ANNEXE 2 AU RAPPORT D'ENQUÊTE PUBLIQUE

SUR L'ELABORATION DU PLAN LOCAL D'URBANISME INTERCOMMUNAL

DE L'ETABLISSEMENT PUBLIC EST ENSEMBLE

Grille de dépouillement des observations recueillies, dans le registre dématérialisé, selon les thèmes retenus, lors de l'enquête publique portant sur l'enquête PLUI d'Est Ensemble

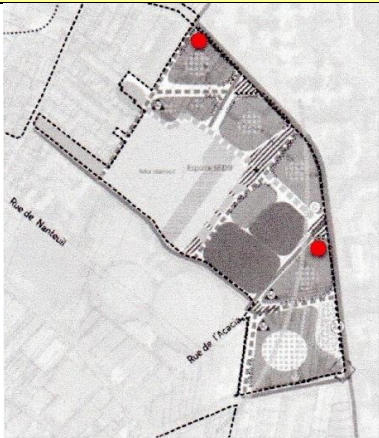
Mail 43				X		X								X							Mme COSSERAT, Directrice de projets (Nexity) à PARIS a transmis : Je vous prie de bien vouloir prendre connaissance du courrier ci-joint relatif aux observations de la SAS Acacia Aménagement, aménageur de la ZAC Boissière Acacia, sur le projet de PLUi d'Est Ensemble.	Suite à des échanges avec la ville de Montreuil, la maîtrise d'ouvrage souhaite indiquer que le programme global de la ZAC n'est pas remis en question et que le PLUi doit permettre sa réalisation.

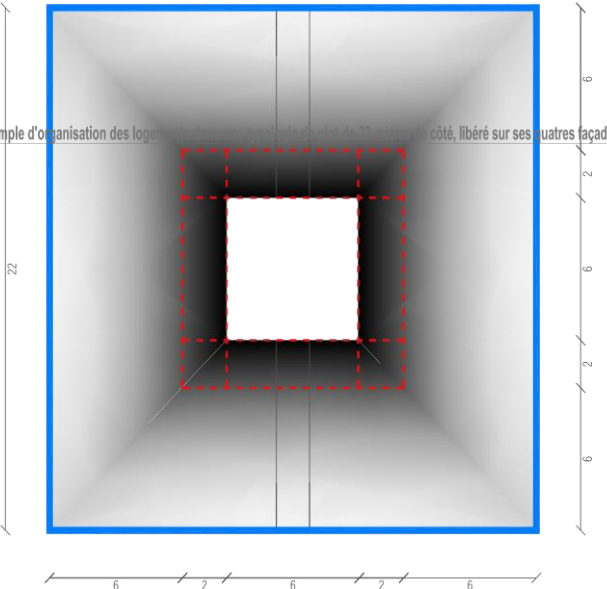
Thèmes	1	2	3	4	5	6	7	8	9	10	11	12	13	14	15	16	17	18	19	20	Commentaires	Avis et commentaires techniques d'Est Ensemble
← Observations Courriers ou mails	Concertation préalable et information	Habitat, sa qualité et la mixité sociale	Patrimoine bâti et/ou paysager	OAP communales et intercom	OAP territoriales	OAP thématiques	Cœurs d'îlot et/ou lisière jardin	Biodiversité-et espaces verts	Energie, risques et nuisances	Economie et commerces	Cadre de vie et environnement	Proposition changement zonage	Espaces Boisés Classés EBC	Dossier et règlement écrit	Règlement graphique	Emplacements réservés	Transports, mobilité et stationnement	Dossier -composition-organisation	Autres problématiques du PLUI	Hors sujet PLUI	Intégralité du texte ou résumé des problématiques importantes intéressant l'enquête développées dans l'observation, le courrier ou le courriel.	
																					par conséquent les objectifs de constructibilité de la ZAC. De plus, pour les opérations réalisées en structure bois, les épaisseurs de planchers sont plus importantes que pour des structures bétons « traditionnelles » (45 cm d'épaisseur au lieu de 20 cm). Par conséquent, nous souhaiterions que soit prévu une majoration de 2 mètres de la hauteur autorisée, suivant la règle de gabarit sur voie, pour les constructions en structure bois afin de ne pas pénaliser ce mode constructif qui par ailleurs est vertueux d'un point de vue environnemental. Page 233 — g. Nature en ville • Il est indiqué « les arbres à grand développement doivent être préservés, ou, quand leur abattage est nécessaire, deux arbres à développement équivalent doivent être replantés sur le terrain pour un arbre abattu ». La notion de terrain nous paraît peu adaptée dans le cadre d'une ZAC sur ce type de problématique. Nous préconiserions plutôt d'indiquer que deux arbres à développement équivalent doivent être replantés sur le terrain, ou dans le périmètre de la ZAC, pour un arbre abattu. Annexe : Remarques et questions quant à l'application du règlement énoncé dans l'OAP pour la ZAC Boissière Rappel : Orientation d'aménagement et de programmation 1 OAP Thématiques A- Schéma explicatif extra de 1. OAP Thématique / Habitat / 2. Qualité de l'habitat p 18 B- Schéma d'orientation par lumière naturelle d'un bâtiment de 14 mètres d'épaisseur, sur deux niveaux, représenté sur le schéma du PLUI (schéma A)

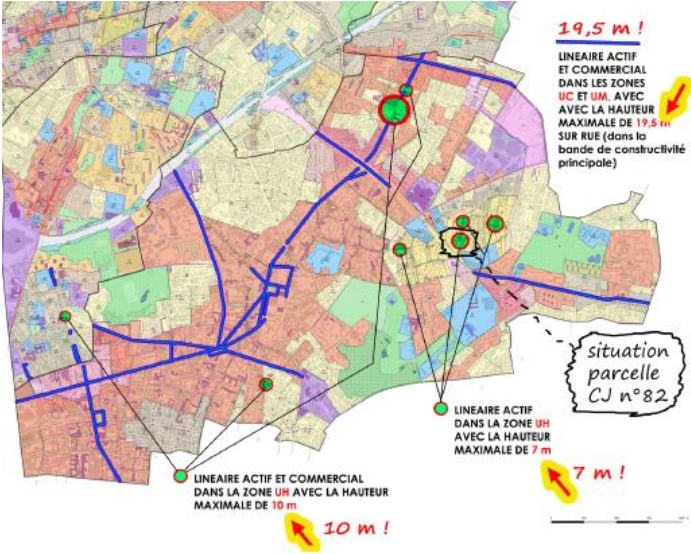
Mail 79															X				X		Mme PINCHON a écrit : Demande de modification du PLUI Est Ensemble - Association Quatorze Nous vous adressons cette demande, suite à notre rendez-vous à Montreuil le 23 Octobre 2019 avec l'enquêtrice en charge de l'enquête publique du PLUI d'Est Ensemble. Depuis l'élection du projet Montreuil Vivre Ensemble au budget participatif de la ville de Montreuil en Juillet 2018, l'association Quatorze pilote le développement de ce projet d'hébergement de jeunes en situation précaire. La parcelle allouée par la ville pour ce projet est située au 15-17 rue Claude Bernard à Montreuil, pour une durée de 5 ans renouvelable. Plusieurs aspects du règlement du nouveau PLUI viennent contraindre fortement la mise en place de ce projet. 1) Linéaire commercial à protéger Dans le PLUI il est indiqué que toute nouvelle construction dans la rue Claude Bernard est contrainte par la règle du linéaire commercial à protéger ou à créer au titre de l'article L151-16 du Code de l'urbanisme : "Sur les linéaires commerciaux à protéger ou à créer identifiés sur le plan de zonage au titre des dispositions de l'article L151-16 du Code de l'urbanisme, les rez-de-chaussée de la construction sur rue doivent être à destination de commerce et activités de services, hors locaux nécessaires à l'accès et à la desserte de l'immeuble." (Règlement, III "dispositions applicables à toutes les zones, p88). Le fait que cette rue soit classée en linéaire commercial à protéger ou à créer est contestable à plusieurs titres : - la rue Claude Bernard est une petite rue calme, pavillonnaire, très résidentielle, - la rue est en impasse et le restera suite aux travaux voisins d'aménagement du Tram (T1), - la zone EPP rend difficile la construction de commerces en rez-de-	Suite à des échanges avec la ville de Montreuil, la maîtrise d'ouvrage propose que le linéaire commercial soit enlevé, car il ne semble pas cohérent avec ce secteur. Cependant, concernant le périmètre de constructibilité limitée, il est proposé de le maintenir tant que le projet urbain n'est pas dessiné.

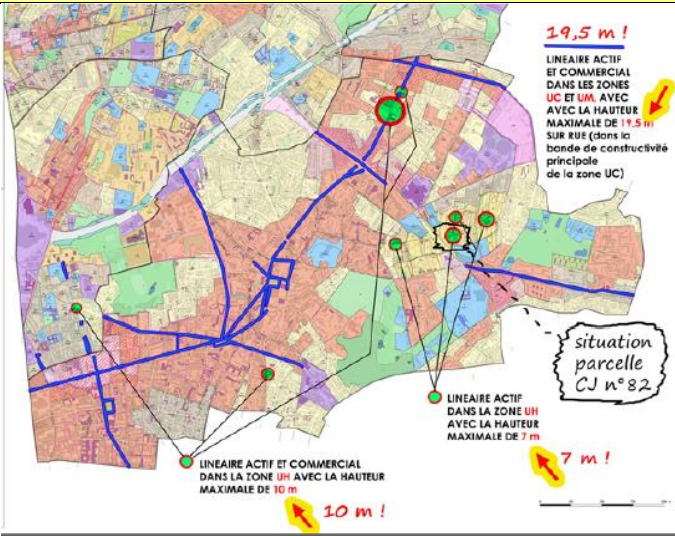
Mail 120																					Mme KOVACEVIC a écrit : DEMANDE DE RABAISSE LA HAUTEUR MINIMALE DES REZ-DE-CHAUSSEES ACTIFS DANS LE SECTEUR DES MURS-A-PÊCHES DE 4 A 3 M Veuillez trouver en pièce jointe la demande explicitée et argumentée par les deux visuels inclus dans le fichier. (NDLR : Aucune pièce n'a été jointe)	Le contenu de cette observation est identique à l'email 121, il est proposé de se rapporter à la réponse à l'email 121 pour y trouver les éléments de réponse à cette observation.

Thèmes	1	2	3	4	5	6	7	8	9	10	11	12	13	14	15	16	17	18	19	20	Commentaires	Avis et commentaires techniques d'Est Ensemble
←Observations Courriers ou mails	Concertation préalable et information	Habitat, sa qualité et la mixité sociale	Patrimoine bâti et/ou paysager	OAP communales et intercom	OAP territoriales	OAP thématiques	Cœurs d'îlot et/ou lisière jardin	Biodiversité-et espaces verts	Energie, risques et nuisances	Economie et commerces	Cadre de vie et environnement	Proposition changement zonage	Espaces Boisés Classés EBC	Dossier et règlement écrit	Règlement graphique	Emplacements réservés	Transports, mobilité et stationnement	Dossier -composition-organisation	Autres problématiques du PLUI	Hors sujet PLUI	Intégralité du texte ou résumé des problématiques importantes intéressant l'enquête développées dans l'observation, le courrier ou le courriel.	
Mail 121														X							Mme KOVACEVIC a renouvelé son écrit : DEMANDE DE RABAISSE LA HAUTEUR MINIMALE DES REZ-DE-CHAUSSEES ACTIFS DANS LE SECTEUR DES MURS-A-PÊCHES DE 4 A 3 M Veuillez trouver en pièce jointe la demande explicitée et argumentée par les deux visuels inclus dans le fichier. Et a joint la pièce initialement prévue suivante : DEMANDE DE RABAISSE LA HAUTEUR MINIMALE DES REZ-DE-CHAUSSEE ACTIFS DANS LE SECTEUR DES MURS-A-PÊCHES DE 4 A 3 M En référence au : PLUI - Règlement - page 87 : <i>"La hauteur minimum sous dalle des rez-de-chaussée actifs doit être de 4 mètres."</i> Et plus loin dans le même article : <i>"Dispositions particulières :</i> <i>Sur les communes du Pré Saint Gervais, des Lilas et de Pantin, ainsi que le long de l'avenue Sadi</i> <i>Carnot à Bagnolet uniquement au sein de l'ensemble bâti patrimonial</i> • La hauteur minimum sous dalle des rez-de-chaussée actifs doit être de 3 mètres • Dans ce cas, la hauteur maximum et le gabarit (si dispositif existant) de la construction comprenant un rez-de-chaussée actif pourra être relevée de 1 mètre au maximum par rapport à la règle générale..." En observant le plan de zonage du PLUI (cf. plan de zonage ci-joint avec le repérage accentué du linéaire actif et commercial sur tout Montreuil), on constate que le linéaire actif et commercial (marqué par les lignes bleues épaisses) est majoritairement concentré dans les zones UC et UM, où la hauteur maximale des constructions est de 19,5 et 13 m respectivement. Très sporadiquement, le linéaire est présent dans la zone UH (marqué par les petits ronds rouge verts sur le plan joint) où la hauteur maximale des constructions est de 10 et 7 m (cette dernière : dans le secteur des MAP). Dans le secteur des MAP le linéaire actif est notamment indiqué au croisement des rues de la Nouvelle France et la rue de Saint-Antoine, car la Ville souhaite stimuler la revitalisation de cet ancien carrefour des MAP. La préconisation de fixer la hauteur de niveau rez-de-chaussée à minimum de 4 m sur l'ensemble du linéaire actif de la ville ne nous semble pas adaptée au contexte très particulier des MAP.	Suite à des échanges avec la ville de Montreuil, la maîtrise d'ouvrage précise que cette hauteur demandée de 4 mètres permet de bien marquer la nature active du rez-de-chaussée et de la qualifier. Il est proposé de conserver cette idée. Il faut également rappeler qu'elle est assortie d'un bonus de hauteur de 1 mètre. Cependant, une hauteur comprise entre 3 et 4 mètres pourrait être étudiée dans le futur, pour le cas spécifique des Murs à Pêches, en rapport avec la hauteur moyenne d'un mur, de 3 mètres.

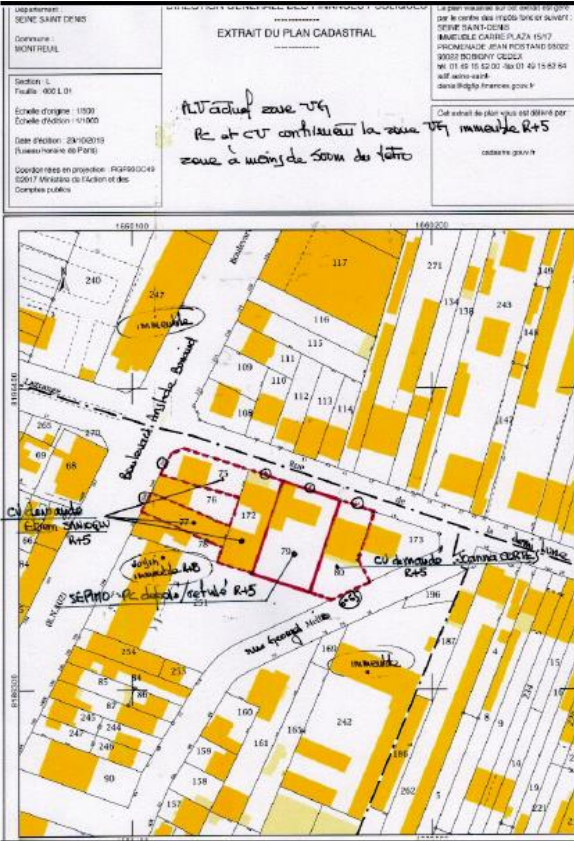
Mail 128																					Mme KOVACEVIC a écrit : DEMANDE DE SOUPLESSE POUR L'ADAPTATION DES MURS-A-PECHES SITUES SUR LES REZ-DE-CHAUSSEES ACTIFS DANS LE SECTEUR DES MAP (AVEC LA RECONSTRUCTION DES PARTIES DEMOLIES EN-DEHORS OU SUR LA PARCELLE) Veuillez trouver en pièce jointe la demande explicitée et illustrée par deux visuels. (NDLR ; aucune pièce n'a été jointe)	Le contenu de cette observation est identique à l'email 129, il est proposé de se rapporter à la réponse à l'email 129 pour y trouver les éléments de réponse à cette observation.
Mail 129														X						X	Mme KOVACEVIC a écrit de nouveau : DEMANDE DE SOUPLESSE POUR L'ADAPTATION DES MURS-A-PECHES SITUES SUR LES REZ-DE-CHAUSSEES ACTIFS DANS LE SECTEUR DES MAP (AVEC LA RECONSTRUCTION DES PARTIES DEMOLIES EN-DEHORS OU SUR LA PARCELLE) Veuillez trouver en pièce jointe la demande explicitée et illustrée par	Suite à des échanges avec la ville de Montreuil, la maîtrise d'ouvrage précise que cette hauteur demandée de 4 mètres permet de bien marquer la nature active du rez-de-chaussée et de la qualifier. Il est proposé de conserver cette idée. Il faut également rappeler qu'elle est assortie d'un bonus de hauteur de 1 mètre.

Thèmes	1	2	3	4	5	6	7	8	9	10	11	12	13	14	15	16	17	18	19	20	Commentaires	Avis et commentaires techniques d'Est Ensemble
←Observations Courriers ou mails	Concertation préalable et information	Habitat, sa qualité et la mixité sociale	Patrimoine bâti et/ou paysager	OAP communales et intercom	OAP territoriales	OAP thématiques	Cœurs d'îlot et/ou lisière jardin	Biodiversité-et espaces verts	Energie, risques et nuisances	Economie et commerces	Cadre de vie et environnement	Proposition changement zonage	Espaces Boisés Classés EBC	Dossier et règlement écrit	Règlement graphique	Emplacements réservés	Transports, mobilité et stationnement	Dossier -composition-organisation	Autres problématiques du PLUI	Hors sujet PLUI	Intégralité du texte ou résumé des problématiques importantes intéressant l'enquête développées dans l'observation, le courrier ou le courriel.	
																					deux visuels DEMANDE DE SOUPLESSE POUR L'ADAPTATION AUX CONSTRUCTIONS FUTURES DES MURS-A-PECHES SITUES SUR LES REZ-DE-CHAUSSEES ACTIFS DANS LE SECTEUR DES MAP (AVEC LA RECONSTRUCTION DES PARTIES DEMOLIES EN-DEHORS OU SUR LA PARCELLE) Cette demande concerne plus particulièrement la parcelle CJ n°82, au 75 rue de la Nouvelle France. Sur toute la longueur de cette parcelle côté rue de la Nouvelle France il est appliqué le linéaire actif. Nous étudions actuellement sur cette parcelle la possibilité de construction de 3 logements avec 3 locaux d'activités. Les 3 locaux d'activité doivent animer la rue et être visibles. L'état des murs aujourd'hui est très dégradé et il ne correspond plus au repérage figurant dans le PLU actuel (fait en 2012). Les murs actuels sont fragmentés en plusieurs parties, de longueur et de hauteur différentes (cf. les photos ci-jointes, prises en 2014, google street-view) Pour les raisons évidentes de préservation du paysage agricole qui s'étend côté Est de la parcelle (cf. le plan ci-joint), il serait préférable de positionner les constructions projetées sur l'alignement rue, ce qui permettrait de valoriser le mur-à-pêches au fond de la parcelle, mitoyen avec la parcelle agricole voisine (n°178). La présence des murs-à-pêches sur rue et la nécessité de leur conservation (à 95 % selon la règle actuelle) rendent difficiles, voire impossibles, la création des accès au terrain pour les véhicules et l'ouverture des façades des 3 locaux d'activités sur rue. Afin de pouvoir intégrer au mieux les fragments des murs existants, nous aurons besoin de plus de souplesse que ne l'autorise la règle actuelle de 5 % du linéaire autorisé pour la démolition / reconstruction. Nous souhaitons pouvoir librement composer la façade sur rue avec comme objectif la valorisation des activités et la préservation la plus pertinente des fragments des murs, sans limitation au pourcentage. Les parties qui nécessiteront la démolition seront reconstruites sur la parcelle ou ailleurs dans le secteur des MAP. Cette exception à la règle générale, à notre sens, serait pleinement justifiée par la présence du linéaire actif.	Cependant, une hauteur comprise entre 3 et 4 mètres pourrait être étudiée dans le futur, pour le cas spécifique des Murs à Pêches, en rapport avec la hauteur moyenne d'un mur, de 3 mètres.
